PREFET DE LOIR-ET-CHER

Blois, le 5 novembre 2019

Plateforme Logistique de MER
ZAC des Portes de Chambord
Commune de MER

Rapport de l'inspection des installations classées

Zone enveloppe des flux thermiques de 3, 5 et 8 kW /m² : produits de type 1510 dans toutes les cellules

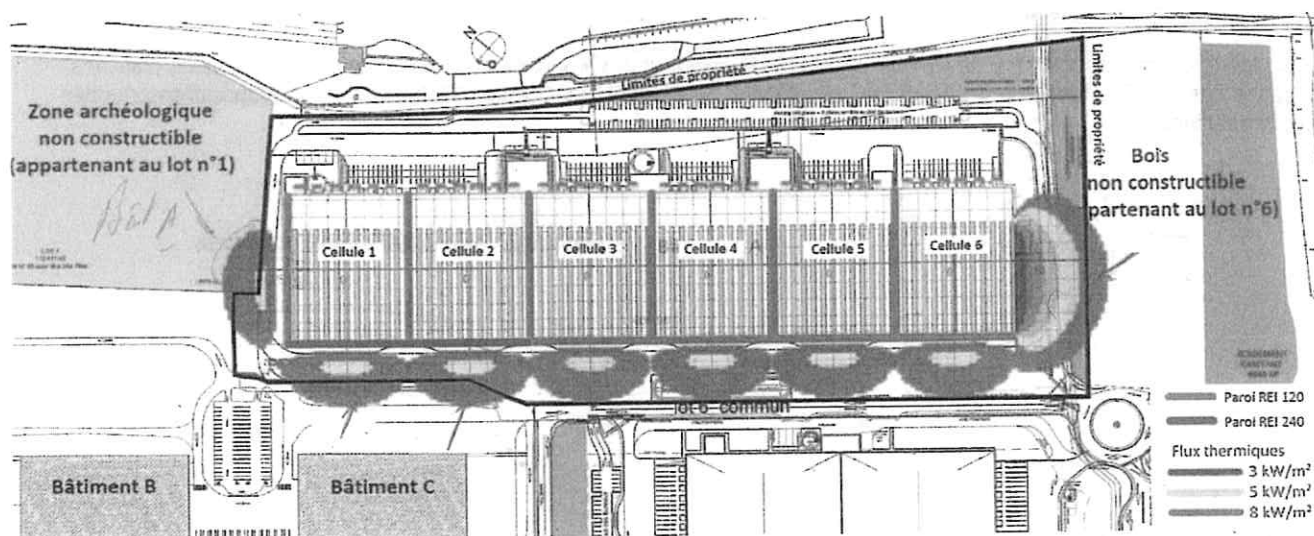
La zone archéologique appartient à l'emprise foncière du bâtiment A (lot n°1) et le bois non-constructible aux voiries communes de l'ensemble de la plate-forme logistique.

En intégrant la remarque ci-dessus (valable pour tous les scénarii), on admet que seul le flux thermique de 3 kW/m² impacte l'espace vert des bâtiments B et C (Prologis) et la voirie commune (lot 6). Les flux thermiques de 5 et 8 kW/m² restent contenus sur le site.

Zone enveloppe des flux thermiques de 3, 5 et 8 kW /m² : produits de type 1530 dans toutes les cellules

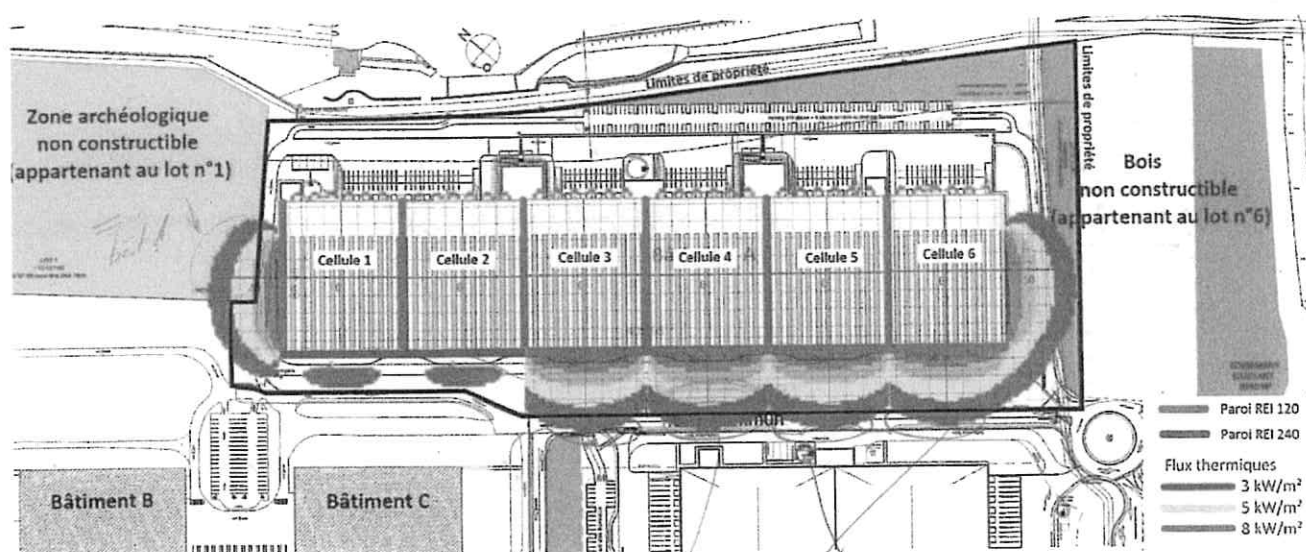
Le flux thermique de 3 kW/m² impacte l'espace vert des bâtiments B et C (Prologis) ainsi que la voirie commune (lot 6). Les flux thermiques de 5 et 8 kW / m² restent contenus sur le site.

Zone enveloppe des flux thermiques de 3, 5 et 8 kW /m² : produits de type 1532 dans toutes les cellules

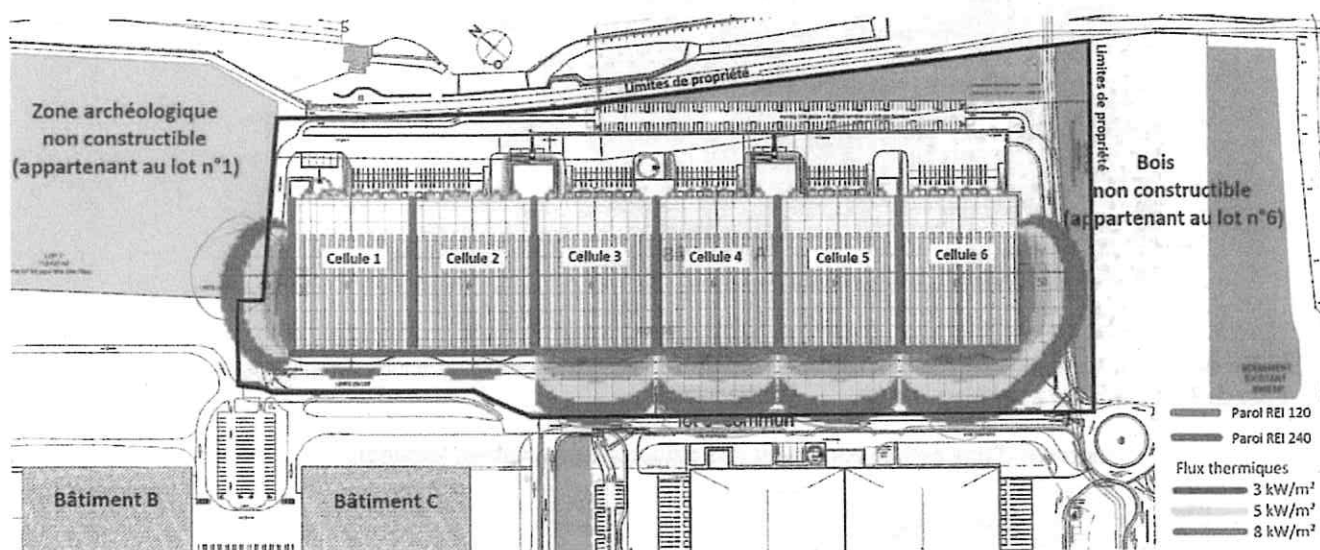
Le flux thermique de 3 kW/m² impacte l'espace vert des bâtiments B et C (Prologis) ainsi que la voirie commune (lot 6).
Les flux thermiques de 5 et 8 kW/ m² restent contenus sur le site.

Zone enveloppe des flux thermiques de 3, 5 et 8 kW /m² : produits de type 2662 \ 2663 dans toutes les cellules.

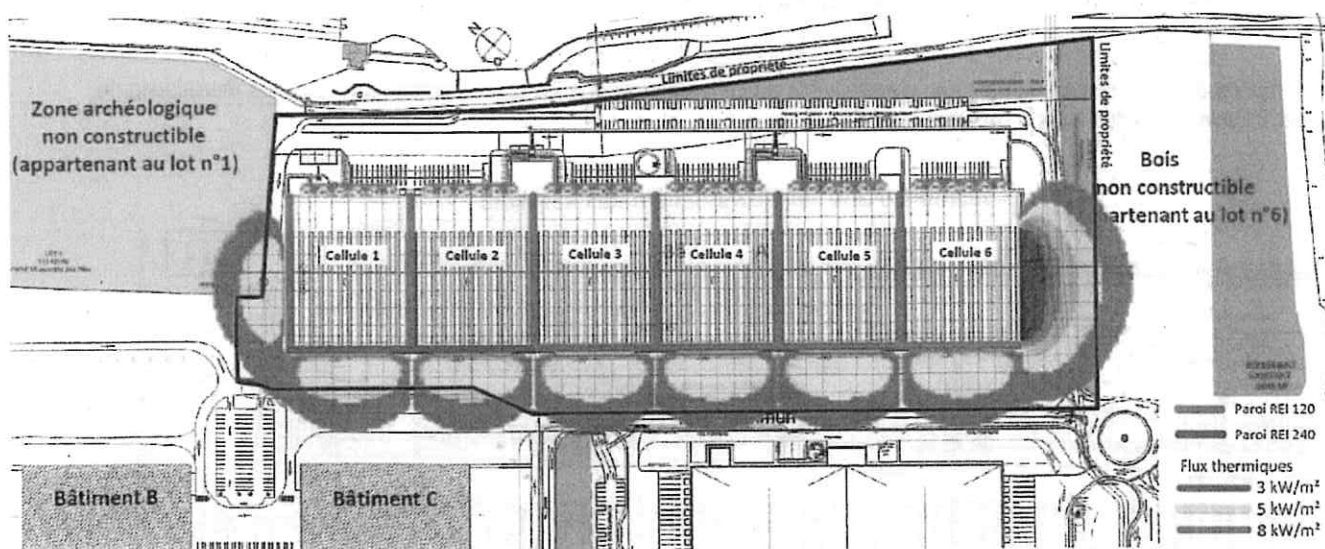
Le flux thermique de 3 kW/m² impacte l'espace vert des bâtiments B et C (Prologis) ainsi que la voirie commune (lot 6). Le flux thermique de 5 kW/m² impacte très légèrement l'espace vert des bâtiments B et C (Prologis) ainsi que la voirie commune (lot 6). Le flux de 8 kW/ m² reste maintenu sur le site.

Incendie d'une cellule contenant des aérosols

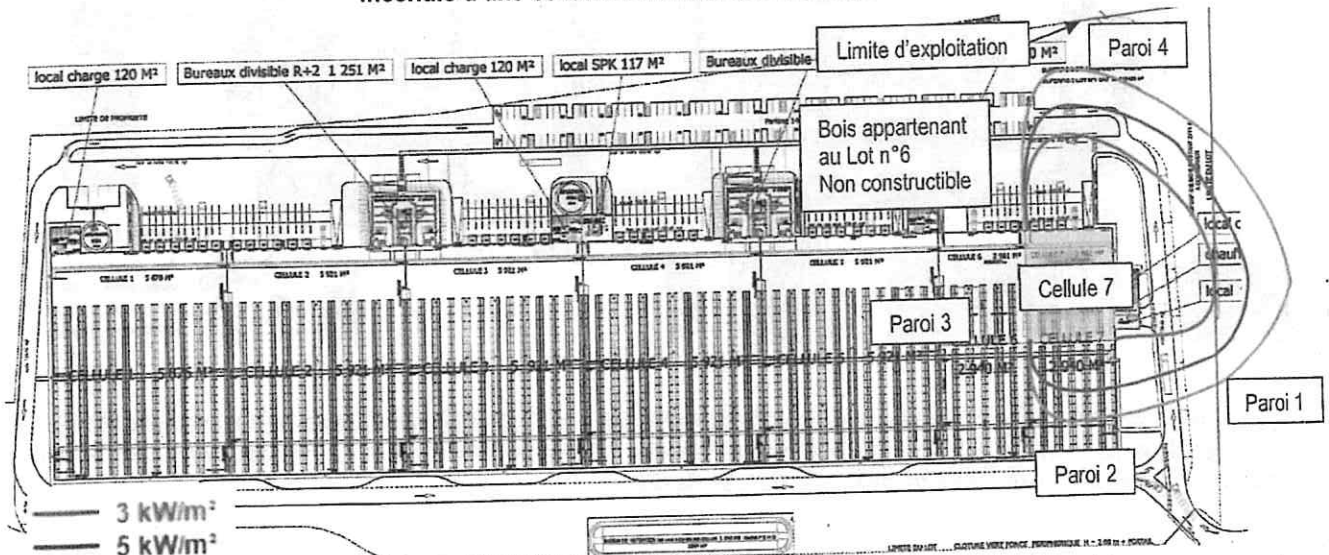
Les flux thermiques de 3, 5 et 8 kW/m² sortent sur le bois non constructible du lot 6 qui constitue les voiries communes.

Incendie généralisé à 3 cellules (5, 6 et 7 : cas majorant) contenant des produits de type 1530 (cellule 5 de 6000 m²) et des liquides inflammables (hydrocarbures dans les cellules 6 et 7 de 1500 m² chacune).

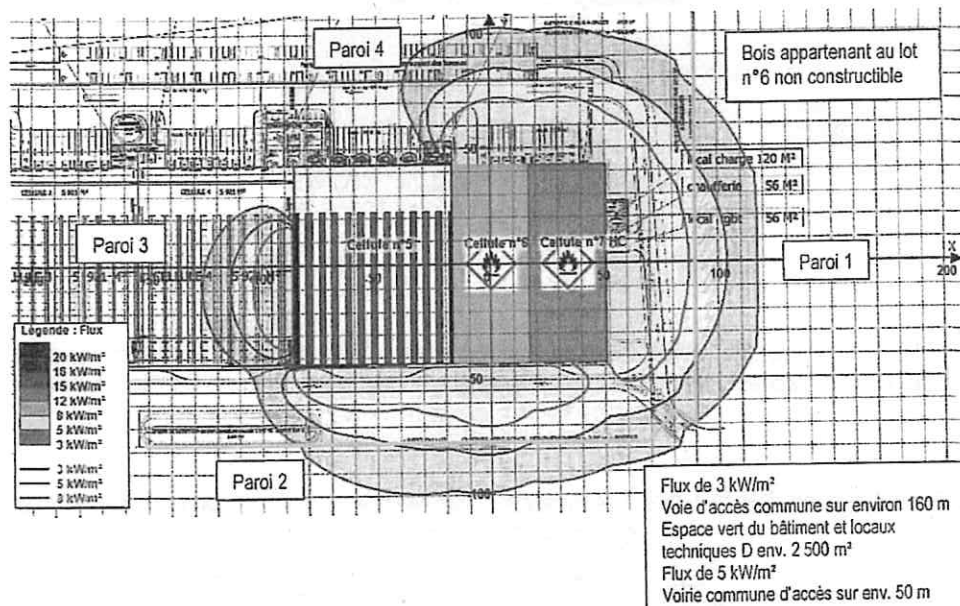
Le flux thermique de 3 kW/m² impacte l'espace vert du bâtiment D, sa voie engins et ses locaux techniques (local de charge, local sprinkler et local surpresseur destiné à l'alimentation des colonnes sèches), ainsi que la voirie commune. Le flux thermique de 5 kW/m² atteint la voirie commune. Le flux thermique de 8 kW/m² reste contenu dans l'emprise du site.

Incendie généralisé à 3 cellules (6, 7 et 7') contenant des liquides inflammables (hydrocarbures) dans la cellule 6 de 3000 m² et 7' de 1500 m², et des aérosols dans la cellule 7 de 1500 m² (seule cellule admettant ce type de produit)

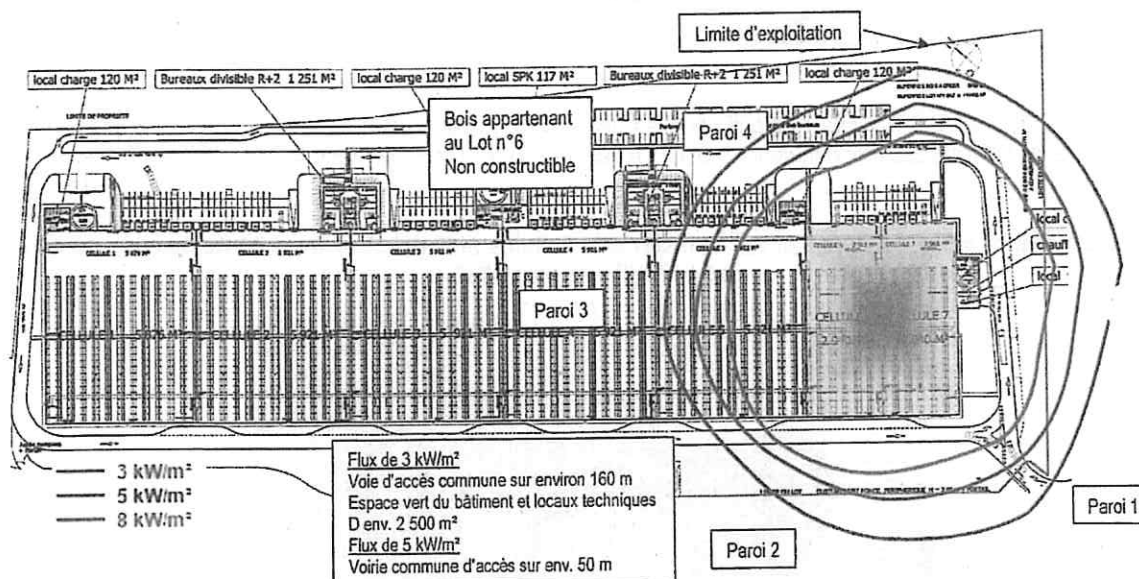
L'espace boisé appartenant au lot 6 (voiries communes) est impacté par les flux de 3, 5 et 8 kW/m². Le flux thermique de 3 kW/m² impacte les espaces verts du bâtiment D, sa voie engins, ainsi que ses installations techniques (local de charge, local sprinkler et local surpresseur destiné à l'alimentation des colonnes sèches), Le flux de 5 kW/m² impacte la voirie commune.
